NOTA TÉCNICA N ° 109/2019

Referência: 0024.19.003074-2

1. **Objeto:** Igreja de São Sebastião
2. **Município:** São Sebastião das Águas Claras (Macacos) - Nova Lima
3. **Proteção existente:** Tombamento Municipal
4. **Objetivo:** Suposta aplicação indevida de argamassa a base de cimento sobre alvenarias de adobe e demais intervenções realizadas na edificação
5. **Considerações preliminares:**

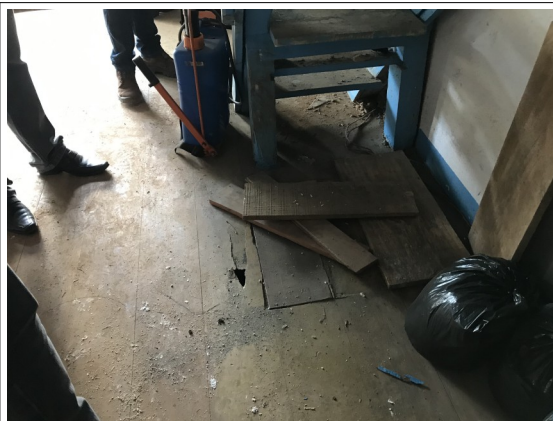
Constatamos que a execução do reboco encontrava-se concluída e foi utilizado cimento na sua composição, que foi assentado sobre as alvenarias de adobe que recebeu tela para facilitar a aderência.

- Os retábulos, assim como as imagens sacras existentes no interior da igreja não foram removidos, entretanto foram embaladas e protegidas por tapumes. A justificativa da não remoção dos bens móveis é que estes encontravam-se fixados nos altares, o que dificultava sua remoção.
- Algumas madeiras das esquadrias, pilares e / ou dos elementos ornamentais encontram-se comprometidas.
- Há possíveis falhas no sistema de drenagem do terreno adjacente à igreja.
- O material para pintura das alvenarias foi adquirido: cal, álcool e água.
- Estava em teste a tonalidade da pintura azul dos elementos de madeira.
- Parte das emendas do piso haviam sido removidas.
- Havia fiação aparente.
- As intervenções na cobertura encontravam-se em fase final.
- Havia lacuna em uma das alvenarias para solução da trinca anteriormente existente.

Durante a vistoria, o engenheiro Fernando constatou a incompatibilidade entre o tipo de reboco instalado e o sistema construtivo da igreja, entretanto, tendo em vista que a remoção do mesmo poderia causar mais danos à igreja, foi aceita a manutenção do reboco, desde que fosse realizada pintura adequada, a base de cal. O engenheiro Fernando orientou os responsáveis pela obra como realizar a hidratação da cal e como preparar e realizar a pintura, aguardando 24 horas entre as demãos.
